## Projet piste cyclable FOLTZ

# Commentaires Véloxygène90

Commentaires de Véloxygène90 par rapport à l'avant projet transmis par la ville (mars 2024) :

Plan fig 1 du secteur sud annoté en jaune

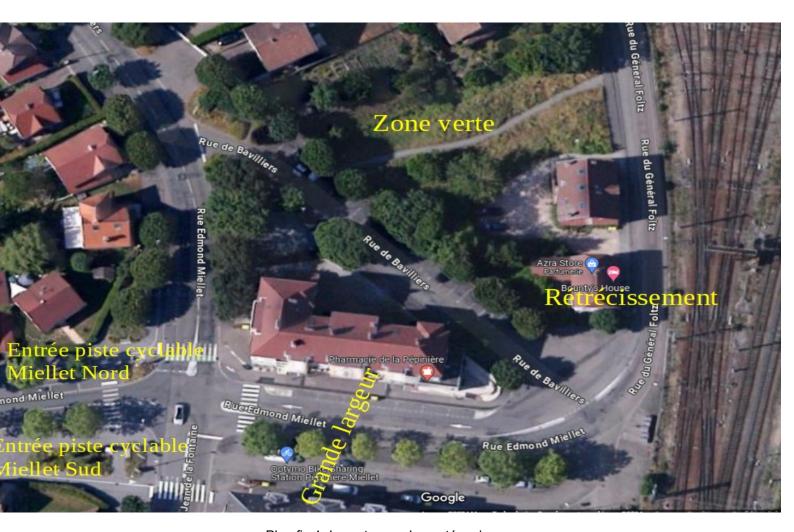
- 1. Quel sens y a-t-il à utiliser la zone verte actuelle (voir plan fig 1 annoté en jaune + photo zone verte) pour faire passer la piste avec pose d'un enrobé, aux risques de :
  - prendre de l'espace aux piétons
  - faire d'un coin tranquille, une voie de passage de conducteurs de cycles
  - devoir gérer des raccordements d'itinéraires complexes avec les entrées et sorties sur les pistes cyclables actuelles Nord et Sud sur la rue Miellet.
- 2. Il faut utiliser la grande largeur de l'extrémité de la rue Miellet côté Est pour la nouvelle piste en bidirectionnelle jusqu'à/depuis l'entrée Sud le la piste rue Miellet (voir plan fig 1 annoté en jaune).
- 3. Faire la nouvelle piste rue Foltz en bidirectionnelle jusqu'à son extrémité côté Sud quitte à réduire sa largeur sur quelques mètres au niveau du rétrécissement (voir plan fig 1 annoté en jaune).

Fig 3 Carrefour Michelet annoté en jaune

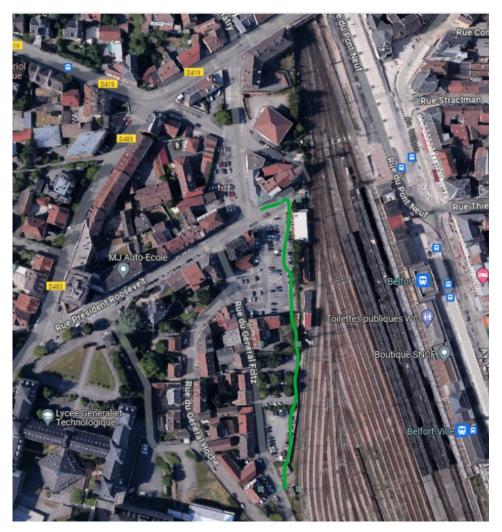
- 2. <u>Rue Berthelot</u>: le sens de circulation de la voie voiture sera changé dans la partie nord de la rue Berthelot, il ne sera plus possible d'aller dans le sens nord sud entre la rue Michelet et la rue Parisot (voir plan fig 3 annoté en jaune).

- 3. Croisement rue Berthelot Michelet raccordement avec la piste Hatry:
  - il faudrait prévoir de faire ralentir les 2 voies de voitures rue Michelet dans le sens Ouest Est par exemple au moyen d'une élévation de la chaussée.

- on demande un aménagement cyclable sur le pont Michelet dans le sens ouest-est, il serait dommage de ne pas assurer la continuité cyclable avec la rue du Pont Neuf.
